台南市前瞻基礎建設計畫-縣市管河川及區域排水整體改善計畫工程案在地諮詢會議紀錄

壹、時間：110 年 9 月 16 日(星期四)上午 9 時

臺南市政府水利局本次提報有關預備工程擬改列正式治理工程案件，辦理各項計畫民眾參與溝通活動情形，提請討論。

圖五

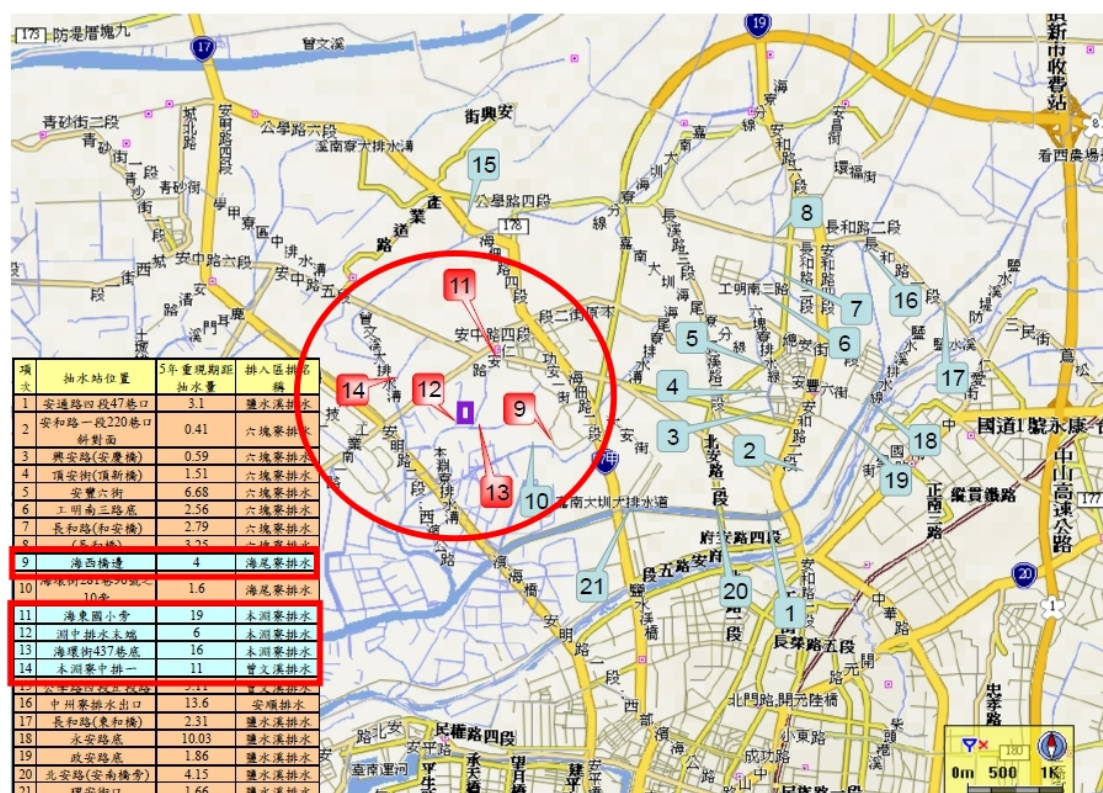
3-1 如果都委會通過本案變更，開發單位只需負擔 1.0 公頃之公園、體育場所、綠地、廣場及兒童遊樂場等公共設施（且不一定無償使用）。無疑是政府為開發單位大開方便之門，大大降低了開發單位應負擔之公共設施面積，還主動負擔部分公共設施闢建之費用，更將原滯洪為主的治水方式改為抽水站，形成一公里內的排水線有五座大型抽水站（見圖五），違反水利署流域綜合治理的承洪韌性治理原則。

20210801 安南區淹水與降雨量關係比較

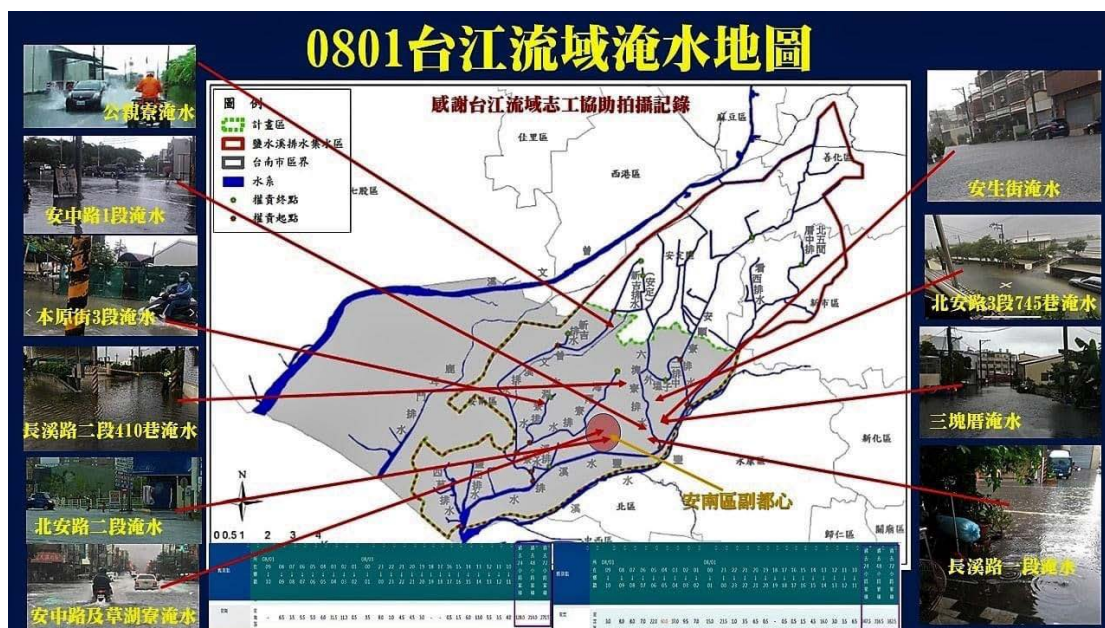
一滯洪池明顯不足，水利署及市政府應儘速改善

八月一日安南區淹水分析，依據氣象局安南雨量測站統計二十四小時一日降雨量 83.5 毫米，尚未達二年重現期，更遑論十年重現期，新市雨量站則是 247.5

毫米，結果安南區就淹水了，其中本淵寮本原街及海尾寮附近的安中路、北安路皆傳淹水。
